Fra: "Leder Taubåtforening" <leder.tbf@gmail.com>
Sendt: fredag 17. oktober 2025 07.37.12
Til: "NVE Postmottak" <nve@nve.no>; "Bendik Kjeverud Erdal" <beke@nve.no>
Emne: Uttale til saksnummer 202421905 - NVE - Søknad om konsesjon - Tou Mølle kraftverk

UTTALE

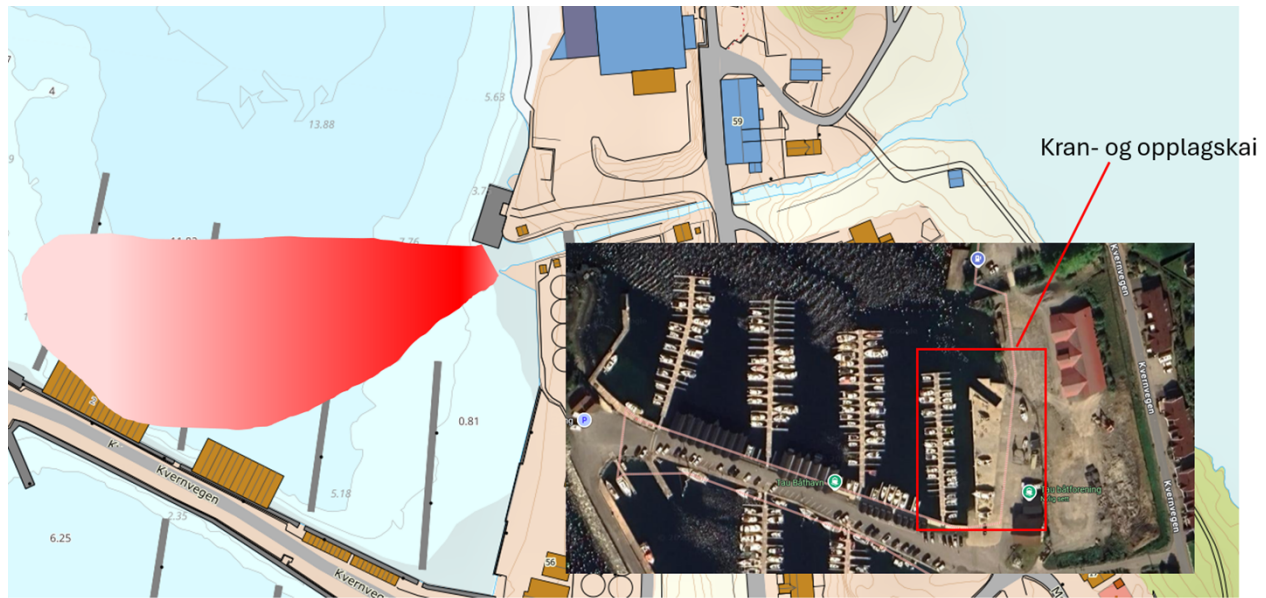
Tau Båtforening er "mottaker" av vann fra Gamleåna ned til nordre del av Tau Småbåthavn. I dagens situasjon er det kun i flomperioder Gamleåna fører vann, ellers tørrlagt i mange år. I flomperioder, 1 - 3 ganger per år, er flere titalls båtplasser i nordre havn direkte eksponert for store vannmengder fra Gamleåna, som gjør disse båtplassene vanskelige å bruke. Ref til figur under.

I tillegg er det stor ekstra belastning på flytebrygger og fortøyninger, samt vanskeliggjør innseiling til vår kran- og opplagskai, som vist på figuren under.
